АКТ ОБСЛЕДОВАНИЯ объекта социальной инфраструктуры к ПАСПОРТУ ДОСТУПНОСТИ ОСИ № 58

1.1 Наименование (вид) объекта государственное бюджетное общеобразовательное учреждение Самарской области средняя общеобразовательная школа с. Кротково муниципального района Похвистневский Самарской области

1.2 Адрес объекта 446491, Самарская область, Похвистневский район, с. Кротково, ул.Ленина 21

Фото №2 Школа. Входная площадка.

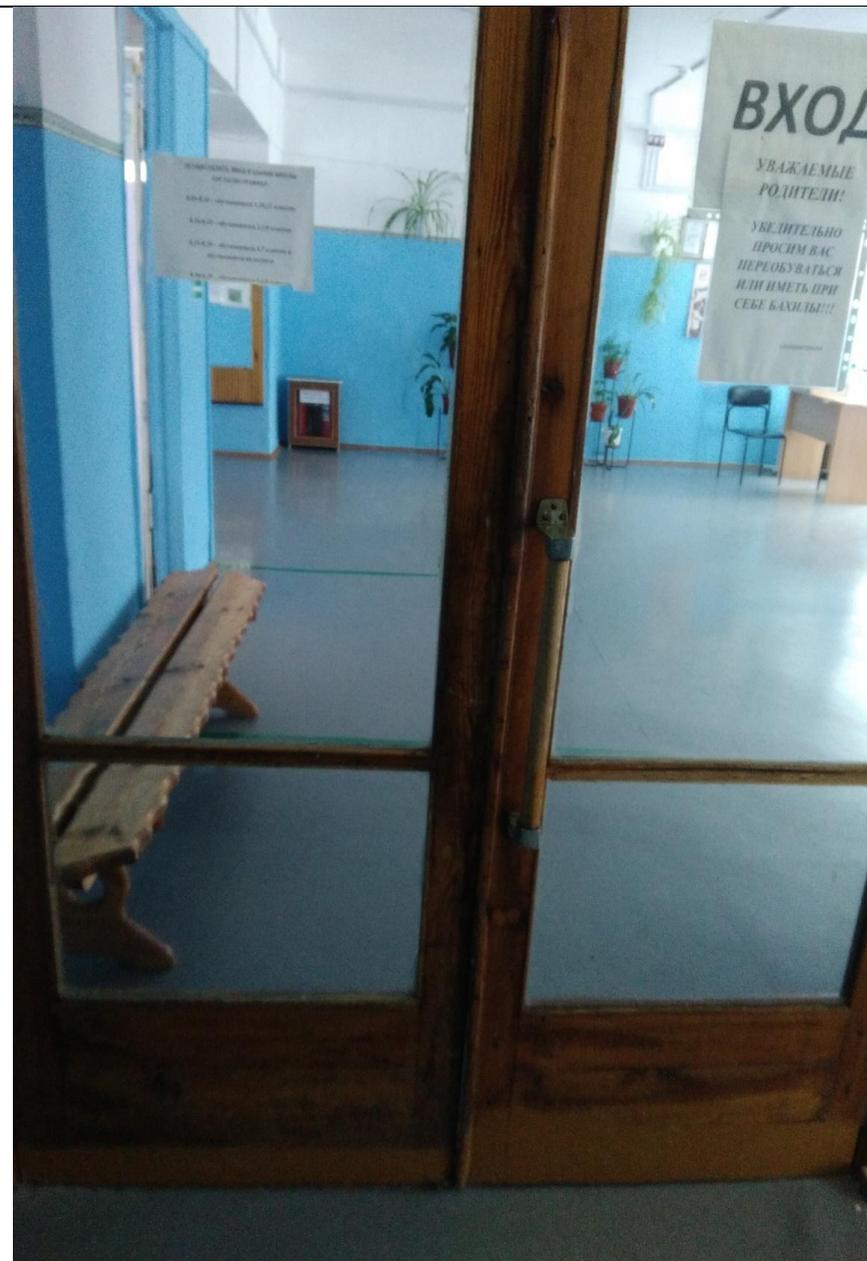
| 2.3 | Входная площадка (перед дверью) | есть | - | 2,4 | <p>Вход №1 Школа</p> <ul style="list-style-type: none"> - размер площадки <u>12,4*2,6</u>м.; - отсутствует антискользящее покрытие; - отсутствует тактильная предупреждающая полоса перед дверью; - информация об объекте | <p>К, О, С, Г, У</p> | <ul style="list-style-type: none"> - входная площадка при входах, доступных МГН, должна иметь навес СП 59.13330.2016 п. 6.1.4; - поверхности покрытий входных площадок и тамбуров должны быть твердыми, не допускать скольжения при намокании и иметь поперечный уклон в пределах 1% - 2%. СП 59.13330.2016 п. 6.1.4; | <p>Ремонт, ТСР, Орг.</p> |

| 2.4 | Дверь (входная) | есть | - | 2,4 | <p>Вход №1 Школа</p> <ul style="list-style-type: none"> - ширина двери 1,70 м., одной створки 0,85м.; - высота порога 6 см.; - доводчик не отрегулирован; - дверные наличники (края дверного полотна) не выделены контрастным цветом; - установлена ненормативная ручка. <p>Вход №2 Дошкольная группа</p> <ul style="list-style-type: none"> - ширина двери 0,8 м. - высота порога 6 см.; - доводчик не отрегулирован; - дверные наличники (края дверного полотна) не выделены контрастным цветом; - установлена ненормативная ручка. | К, О, С | <ul style="list-style-type: none"> - при двухстворчатых входных дверях ширина одной створки (дверного полотна) должна быть 0,9 м. При проектировании реконструируемых, подлежащих капитальному ремонту и приспособляемых зданий и сооружений ширина входных дверных проемов принимается по месту от 0,9 до 1,2 м. СП 59.13330.2016 п. 6.1.5; - входные двери должны быть хорошо опознаваемы и иметь символ, указывающий на их доступность СП 59.13330.2016 п. 6.1.7; - отрегулировать доводчик, обеспечив открывание двери без усилий (19,5 Нм), обеспечивающее задержку автоматического закрывания дверей, продолжительностью не менее 5 секунд СП 59.13330.2012 п. 5.1.6, согласно п.41 Постановления Правительства РФ от 26.12.2014 г. №1521 (с изм. на 07.12.2016 г.); - нанести контрастный цвет по периметру | Ремонт, ТСР, Орг. |

Состояние доступности входа № 1 оценено, как временно недоступное для инвалидов категории (К, О, С, Г, У) и МГН, что не обеспечивает их полноценного нахождения на объекте. Для обеспечения условной доступности, необходимо установить кнопку вызова персонала, при входе в здание.

Фото №8 Школа. Путь в столовую

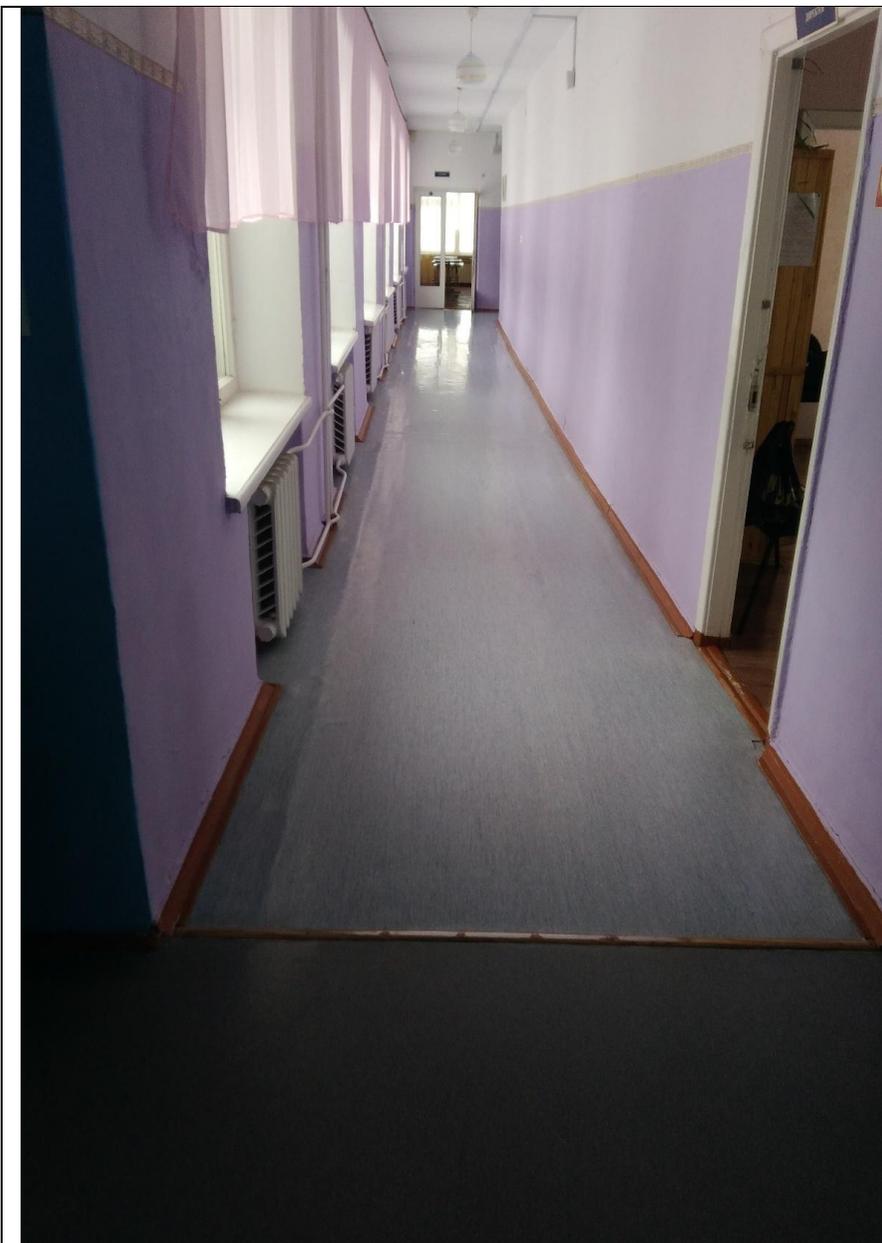
| N п/п | Наименование функционально-планировочного элемента | Наличие элемента | | | Выявленные нарушения и замечания | | Работы по адаптации объектов | |
|----------|--|------------------|---------------|-----------|--|--|---|---------------------------------|
| 4.2 | Зальная форма обслуживания | есть | - | 8,9 | Раздевалка спортзала: отсутствует поручень вокруг раковины, отсутствует дополнительная вешалка для одежды, отсутствует держатель для костылей и трости, лавочки не | К, О, Г, С | - Установить поручень вокруг раковины. - Установить дополнительную вешалку для одежды ниже по высоте. - Установить держатель для костылей, трости. - Адаптировать лавочки для переодевания. (СП 59.13330.2016) | Ремонт ТСР, Орг. |

Фото № 10 Школа. Путь в туалет

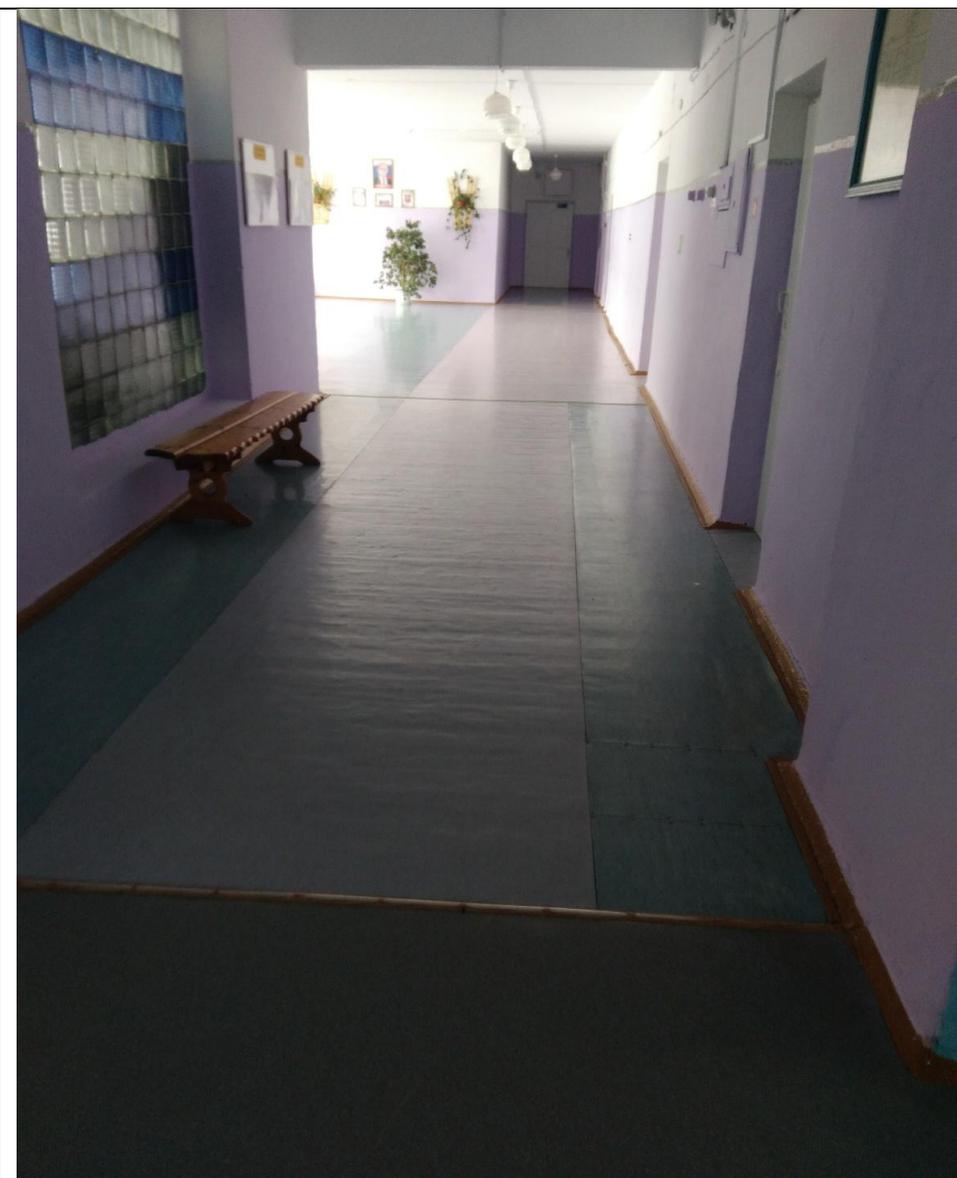
| N п/п | Наименование функционально-планировочного элемента | Наличие элемента | | | Выявленные нарушения и замечания | | Работы по адаптации объектов | |
|----------|--|------------------|---------------|-----------|---|--|---|----------------------------------|
| 5.1 | Туалетная комната | есть | - | 10-13 | <p>1 этаж Санузел для персонала школы и дошкольной группы</p> <ul style="list-style-type: none"> - отсутствует оборудованное санитарно-гигиеническое помещение для МГН; - смеситель с раздельным управлением горячей и холодной водой; - отсутствует кнопка (SOS) вызова персонала рядом с унитазом; - отсутствуют дублирующие информационные таблички; - бочок унитаза не закреплен; - отсутствует зеркало; - отсутствуют поручни рядом с унитазом; | К, О, С | <p>Оборудовать санитарно -гигиеническое помещение для МГН:</p> <ul style="list-style-type: none"> - ширина не менее - 1,65 м., глубина – 2,2 м., ширина двери - 0,9 м., порог не более 0,014 мм.; - универсальная кабина: ширина – 2,2 м., глубина – 2,25 м. СП 59. 13330. 2016 п. 6.3.3; - один из писсуаров следует располагать на высоте от пола не более 0,4 м или применять писсуар вертикальной формы СП 59. 13330. 2016 п. 6.3.3; - свободное пространство диаметром 1,4 м. для разворота кресла-коляски; - предусмотреть рядом с унитазом пространство не менее 0,8 м. для размещения кресла-коляски; - закрепить при помощи прокладок из прочного материала бочок унитаза к стене, для возможности использования его в качестве опоры для спины СП 59. 13330. | Ремонт, ТСР, Орг. |

Фото №16

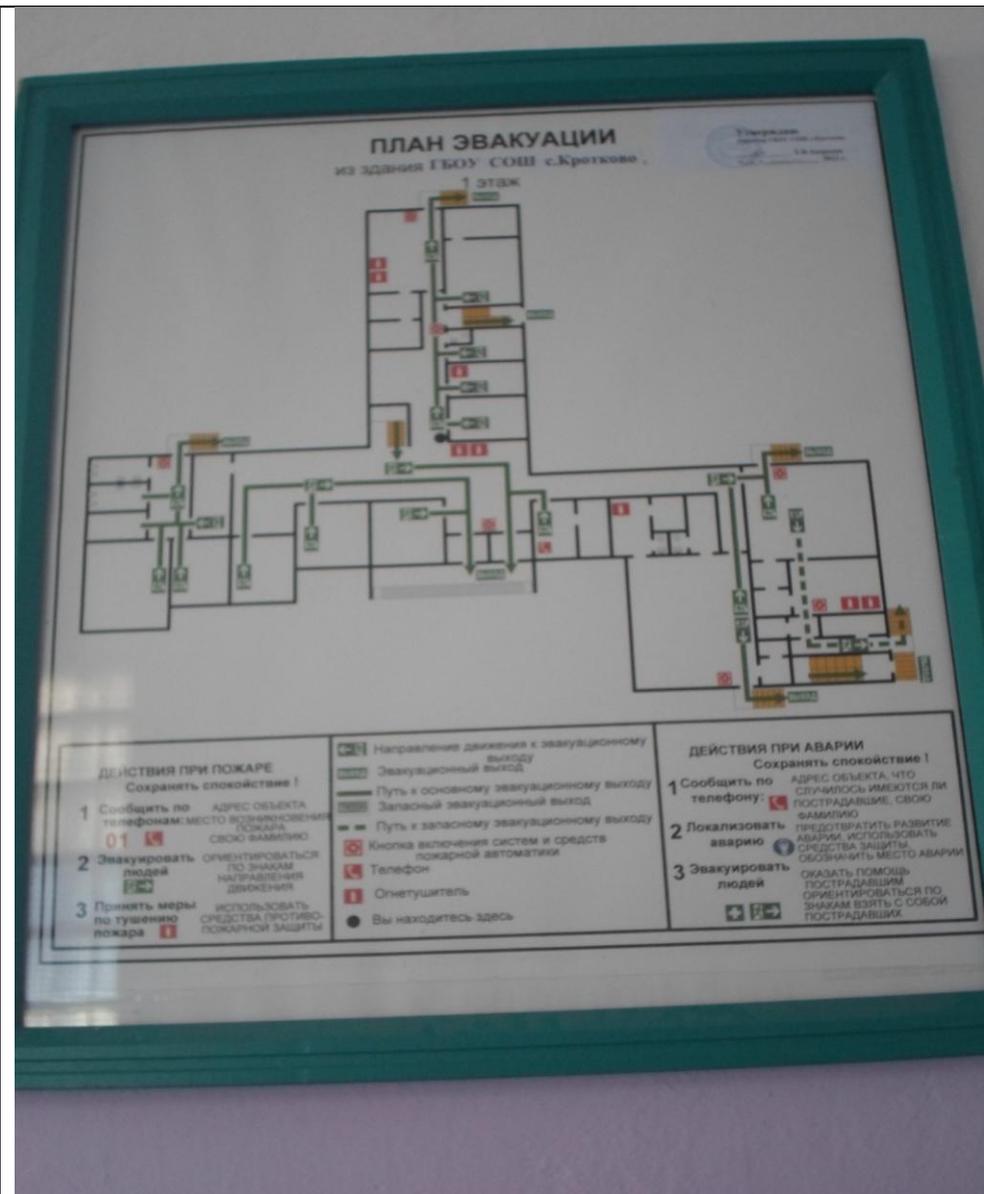
| N п/п | Наименование функционально-планировочного элемента | Наличие элемента | | | Выявленные нарушения и замечания | | Работы по адаптации объектов | |
|----------|--|------------------|---------------|-----------|---|--|---|--------------------------|
| 6.1 | Визуальные средства | нет | - | 16-19 | <p>Школа/дошкольная группа</p> <p>- отсутствует символы доступности (визуальная разметка) внутри здания и на прилегающей территории;</p> <p>- отсутствуют различные освещаемые указатели в виде символов и пиктограмм с использованием яркого цвета,</p> | К,О,С, Г,У | <p>- нанести символы доступности (визуальную разметку) в соответствии с требованиями СП 59.13330.2016 п. 6.5.1;</p> <p>- визуальная информация должна располагаться на контрастном фоне с размерами знаков, соответствующими расстоянию рассматривания, и располагаться на высоте не менее 1,5 м и не более 4,5 м от уровня пола СП 59 13330.2016 п.6.5.4;</p> <p>- оборудовать пиктограммами места обслуживания инвалидов со слуховым аппаратом;</p> <p>- нанести контрастную маркировку на края дверного полотна и дверные ручки всех дверей;</p> <p>- выделить краевые (верхние и нижние) ступени лестницы и края пандуса цветом и фактурой;</p> <p>- установить системы средств информации и сигнализации об опасности;</p> | Ремонт, ТСР, Орг. |
